<b>Technical Service Bulletin (TSB) - VF34J5FU8BP012870</b>	
B1AW011UQ0 : Вер◆и◆ 3 от 15/01/2015	Аннулирует и замен◆ет документ от 20/05/2014
для : RCZ И СИСТЕМА ВПРЫСКА EP6CDTX ДО OPR 13671	
<b>ПРЕТЕНЗИЯ КЛИЕНТА :</b>	<b>ВКЛЮЧЕНИЕ СИГНАЛИЗАТОРА ДИАГНОСТИКИ ДВИГАТЕЛЯ С ПОЯВЛЕНИЕМ ИЛИ БЕЗ ПОЯВЛЕНИЯ СООБЩЕНИЯ СИСТЕМЫ СНИЖЕНИЯ УРОВНЯ ТОКСИЧНОСТИ - ЗАПУСК ДВИГАТЕЛЯ ЗАТРУДНЕН ИЛИ НЕВОЗМОЖЕН - НЕСТАБИЛЬНАЯ ЧАСТОТА ВРАЩЕНИЯ ДВИГАТЕЛЯ - РЫВКИ ПРИ ДВИЖЕНИИ - ГЛОХНЕТ ДВИГАТЕЛЬ - ПРОБЕГ МЕНЕЕ 5000 КМ - ПРИ НАЛИЧИИ ОДНОГО ИЛИ НЕСКОЛЬКИХ КОДОВ ОШИБОК P000A, P000B</b>
<b>УСЛОВИЯ ВОЗНИКНОВЕНИЯ :</b>	<b>ПРИ ДВИЖЕНИИ ПОСЛЕ ТЕЛЕЗАГРУЗКИ КОМПЬЮТЕРА УПРАВЛЕНИЯ ДВИГАТЕЛЕМ ИЛИ ПОСЛЕ РАБОТ СО СЛЕДУЮЩИМИ ЭЛЕМЕНТАМИ : БЛОК ДРОССЕЛЬНОЙ ЗАСЛОНКИ С ЭЛЕКТРИЧЕСКИМ ПРИВОДОМ - КИСЛОРОДНЫЕ ДАТЧИКИ НА ВХОДЕ И ВЫХОДЕ - ДАТЧИК ПЕДАЛИ АКСЕЛЕРАТОРА - ФОРСУНКИ - КАТАЛИТИЧЕСКИЙ НЕЙТРАЛИЗАТОР - ЭЛЕКТРОМАГНИТНЫЙ КЛАПАН РЕГУЛИРОВАНИЯ ВЫСОКОГО ДАВЛЕНИЯ БЕНЗИНА - БЕНЗОНАСОС ВЫСОКОГО ДАВЛЕНИЯ - ТОПЛИВНЫЙ ДАТЧИК ВЫСОКОГО ДАВЛЕНИЯ - ДАТЧИКИ ФАЗЫ РАСПРЕДЕЛИТЕЛЬНОГО ВАЛА - ЭЛЕКТРОМАГНИТНЫЙ КЛАПАН СМЕЩЕНИЯ ФАЗ РАСПРЕДЕЛИТЕЛЬНОГО ВАЛА ВПУСКНЫХ КЛАПАНОВ - ЭЛЕКТРОМАГНИТНЫЙ КЛАПАН СМЕЩЕНИЯ ФАЗ РАСПРЕДЕЛИТЕЛЬНОГО ВАЛА ВЫПУСКНЫХ КЛАПАНОВ

Рисунок : B1AQ04CD

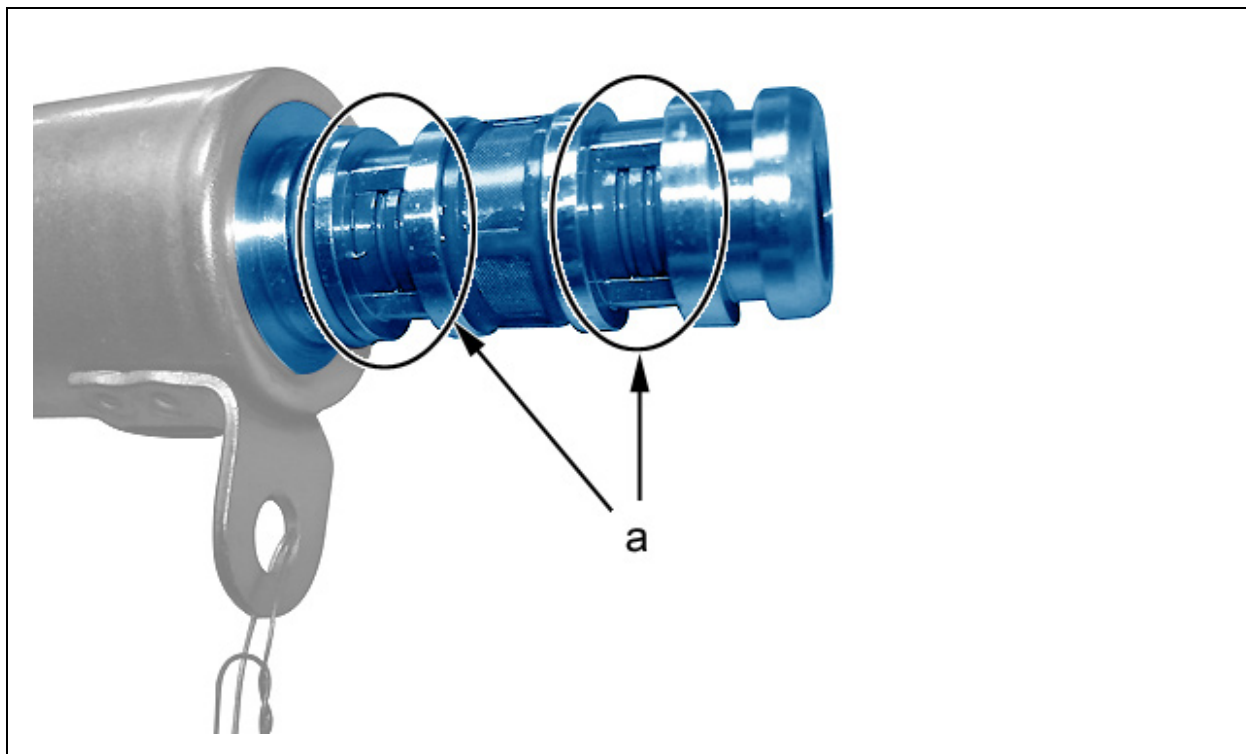
**ВНИМАНИЕ** : При наличии стружки в фильтре и/или вредных отложений не заменять электромагнитный клапан регулировки смещения фаз распредвала : Частицы стружки не вызывают аварии ; Удалить загрязнения с фильтра перед сборкой

Проверить наличие опилок между золотником и корпусом золотника (в "а") :

- При наличии опилок : Выполнить работу + Инициализировать автоадаптивные параметры
- При отсутствии опилок : Установить электромагнитный клапан регулировки смещения фаз распредвала : Инициализировать автоадаптивные параметры
